Commune de Guengat

PLAN LOCAL D'URBANISME
MODIFICATION N°1
ENQUÊTE PUBLIQUE

Complément au rapport de présentation
Exposé des motifs des changements apportés

Localisation des éléments modifiés sur l'OAP

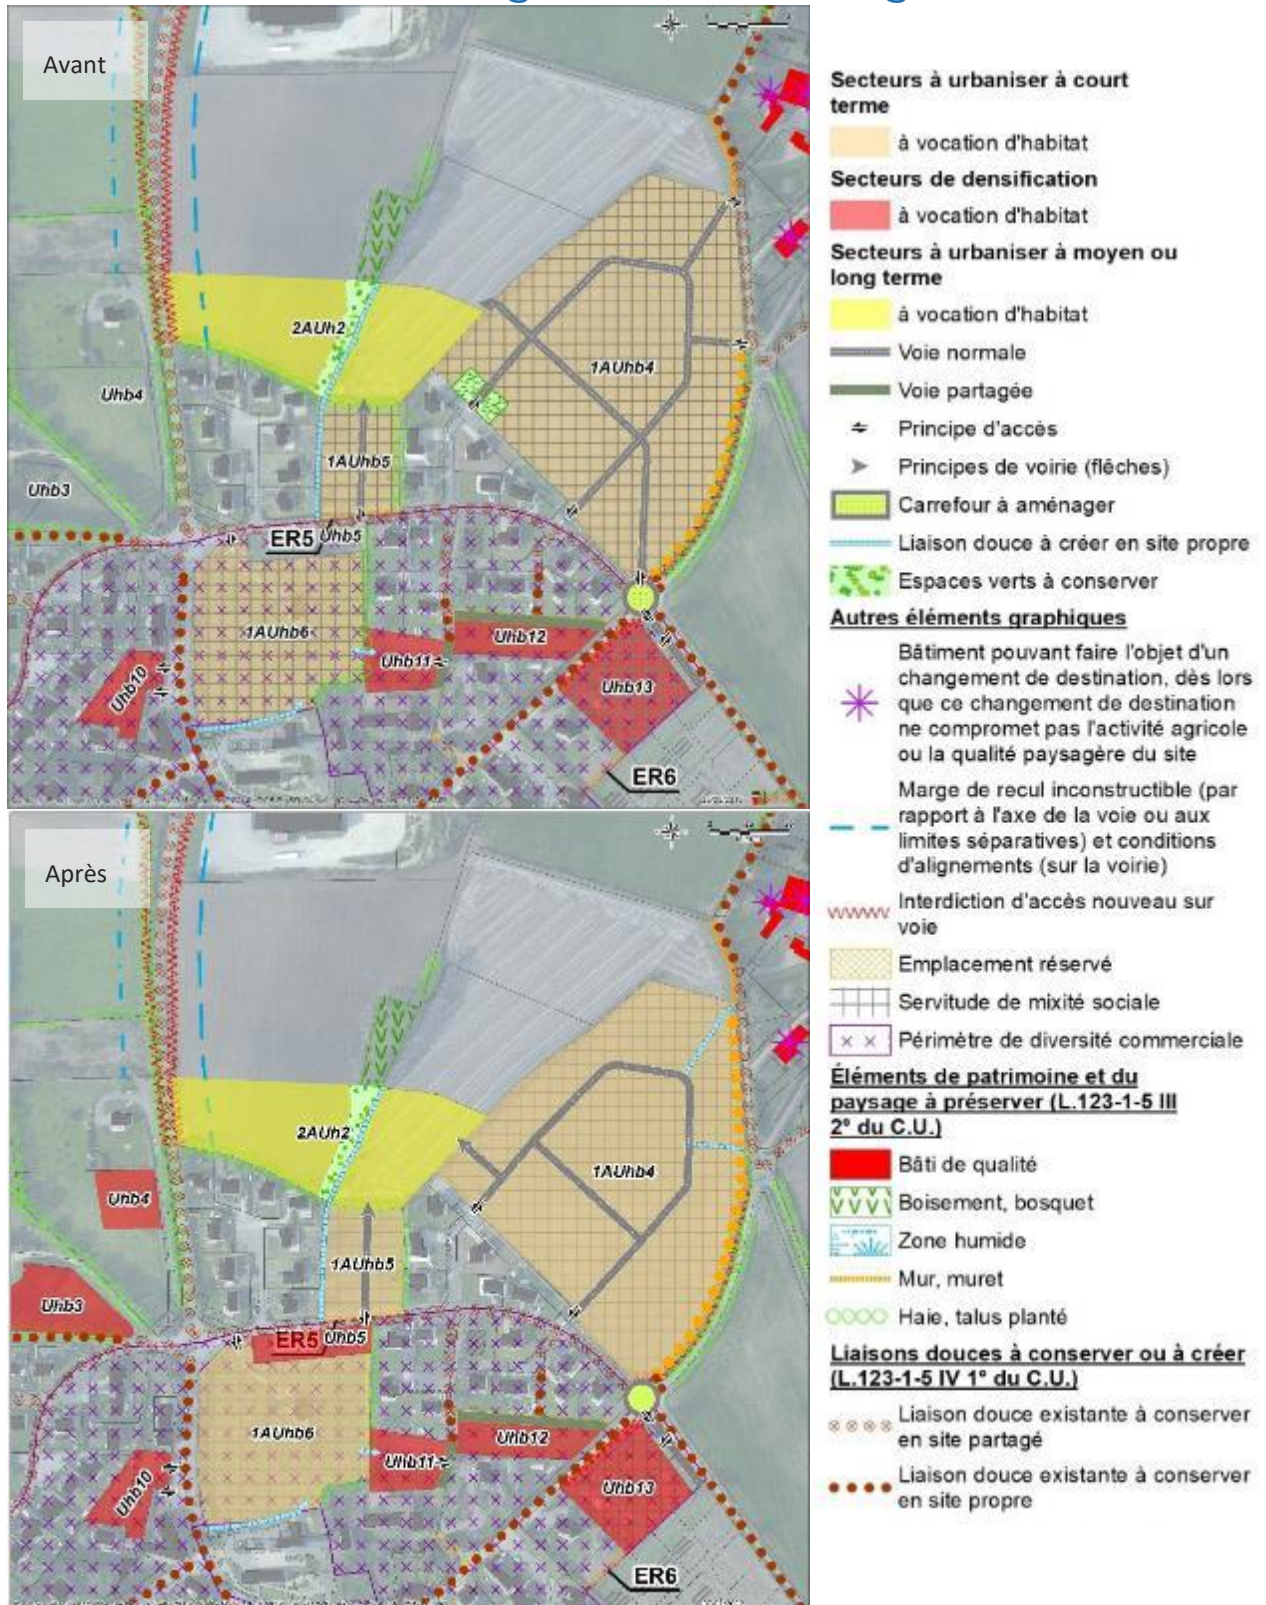
La commune souhaite apporter des modifications à ce secteur. Les modifications sont :

- L'accès depuis le giratoire, créé au croisement de la rue des Genêts et de la route de Kerbloc'h est supprimé ;
- L'accès à l'Ouest desservant la zone 2AUh2 est remplacé plus au Sud afin de ne pas avoir un débouché sur la zone agricole ;
- Les deux accès au Nord deviennent des cheminements piétons ;
- L'espace vert à créer, situé au niveau de l'accès Ouest de la parcelle est supprimé ;
- La « liaison douce à créer en site propre » rejoint désormais la « liaison douce existante à conserver en site propre ».

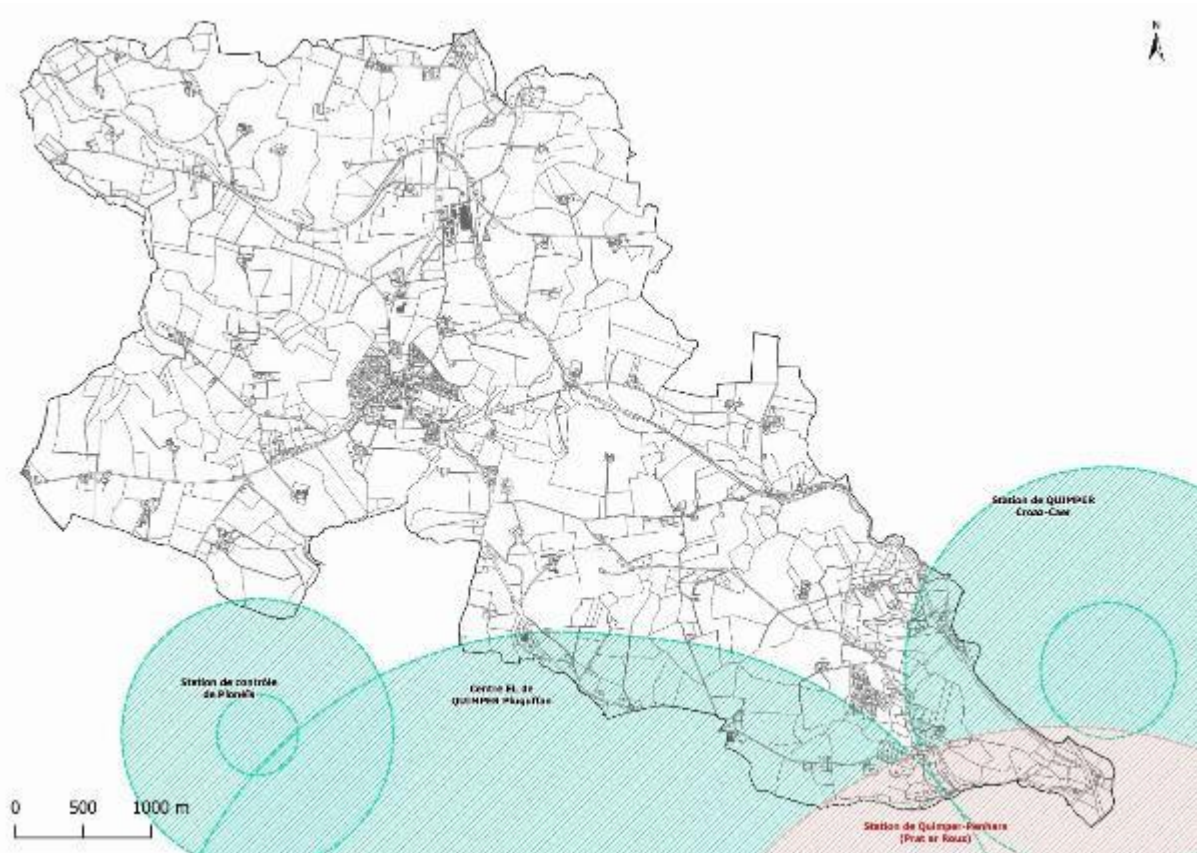
Après modifications, le secteur de projet est en zone Npt. Les habitations sont en zone Npt1. Le cheminement piéton existant (non au PDIPR), d'une longueur de 201 m, est matérialisé sur le règlement graphique. La longueur des cheminements piétons existants (non au PDIPR) passe de 12 041 m à 12 242 m.

Après modifications du règlement graphique, la zone Npt est de 6 100 m² (0,61 ha) et la zone Npt1 est de 100 m² (0,01 ha). Elles sont indiquées en vert. La zone Np2, indiqué en rouge, est réduite de 6 100 m².

Localisation de la SUP PT1 sur la commune de Guengat

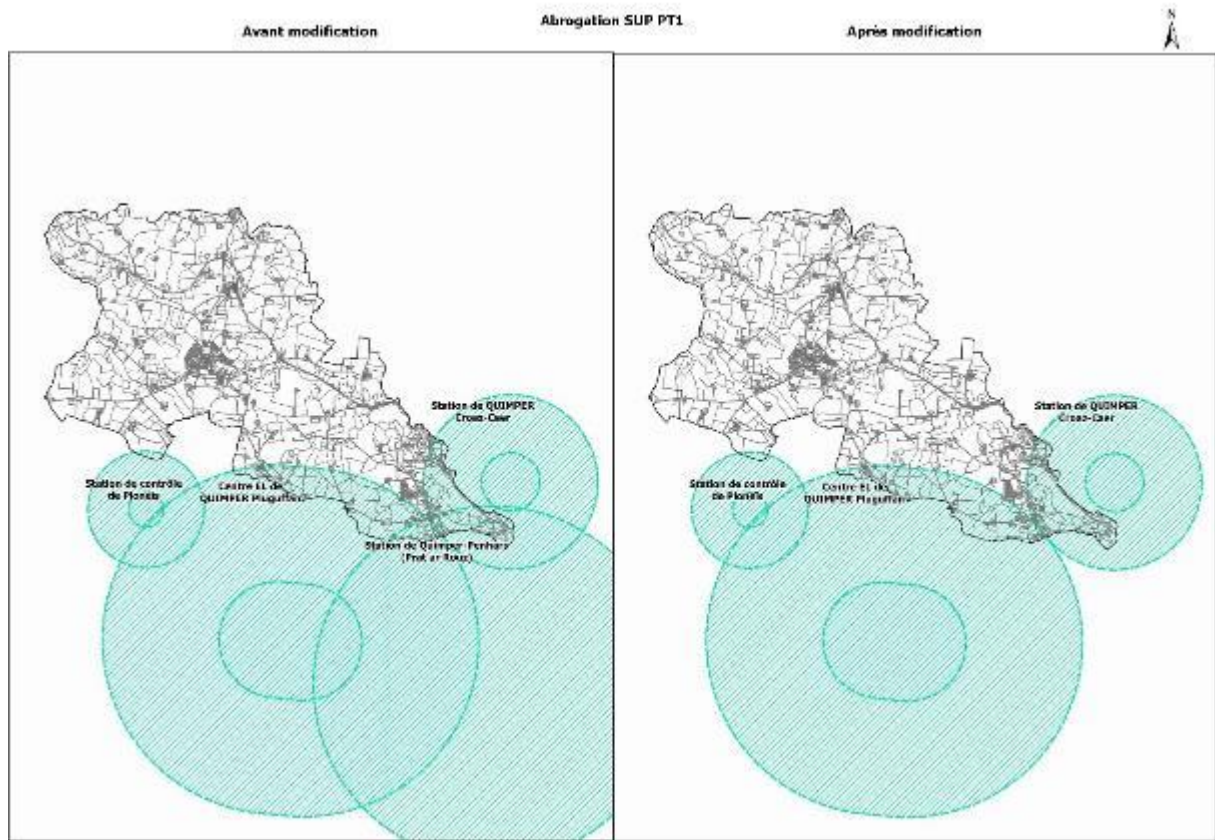
Pour donner suite à l'arrêté ministériel du 1^{er} mars 2021 « portant abrogation des décrets instituant des servitudes radioélectriques de protection contre les perturbations électromagnétiques et des servitudes radioélectriques de protection contre les obstacles instituées au profit de France Télécom devenue Orange » et plus précisément à l'abrogation de la servitude PT1 ORANGE Station de Quimper-Penhars (Prat ar Rouz) datant du 19/08/1992 par cet arrêté, la commune souhaite mettre à jour le plan des servitudes d'utilité publique (SUP). Il est proposé de la supprimer des annexes concernant les SUP.

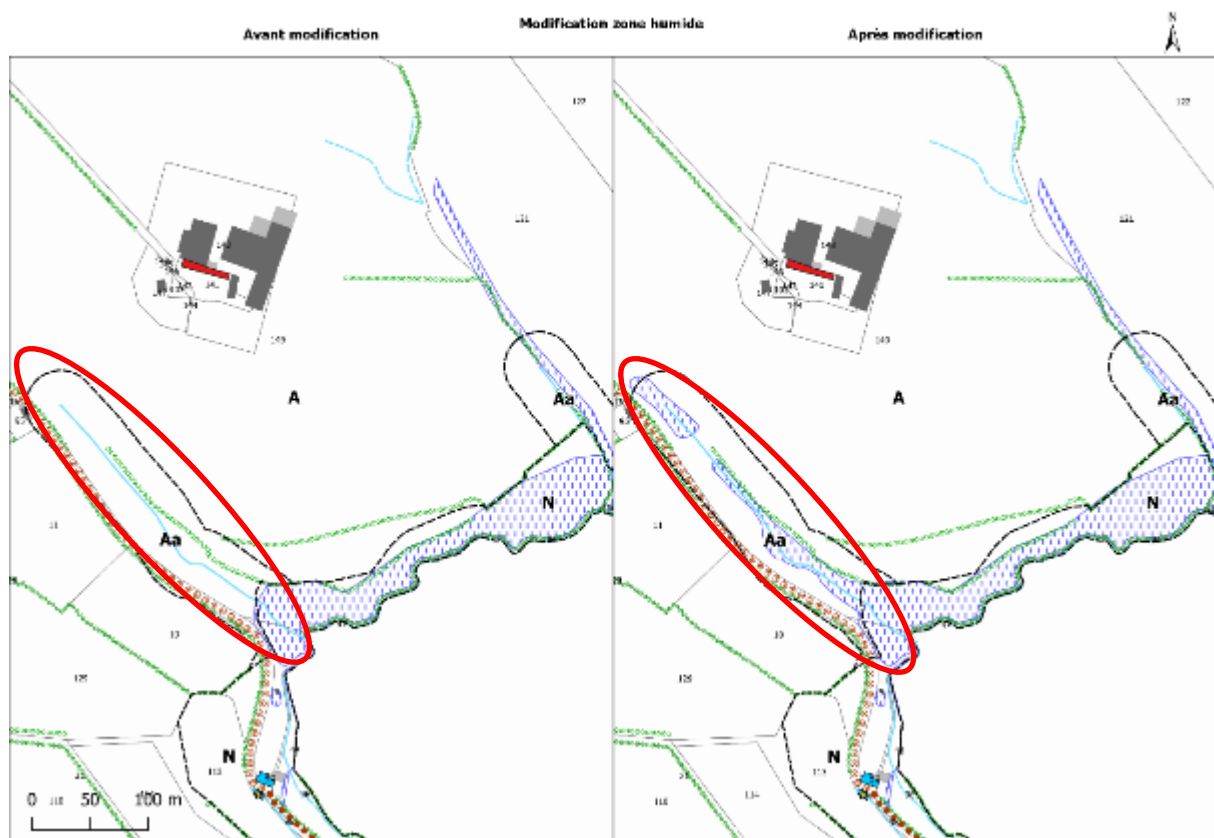
La commune souhaite modifier le règlement graphique afin de prendre en compte ce nouvel inventaire. Après cette modification, les zones humides passent de 182,52 ha à 182,88 ha (soit une augmentation de 3 600 m²).

Extrait du règlement graphique et emplacement de la chaise de Saint-Thelo

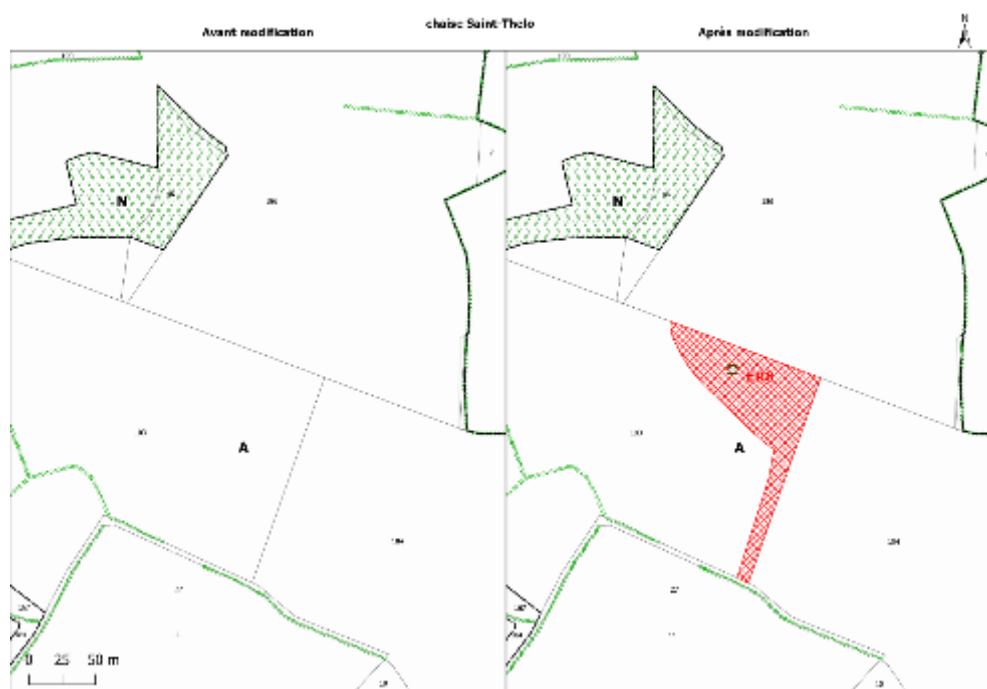
Cette pierre se situe au Nord-Est de la commune, sur une parcelle agricole. La commune souhaite protéger cette pierre au même titre que les croix et calvaires. Un emplacement réservé est également mis en place afin de mettre en valeur cette pierre. Le site n'est pas directement desservi par des cheminements piétons. Les accès à proximité sont le chemin de Pen an Guer au Nord du site et le chemin de Guenorvan au Sud du site.

Le PLU fait également état de 7 emplacement réservé sur la commune. Par la présente modification, un nouvel emplacement réservé porte le numéro 8. Il aura une surface de 6 174 m². Son emprise permet d'accéder au site par le chemin de Guenorvan. Ces ajouts modifient, par conséquent, le règlement graphique.
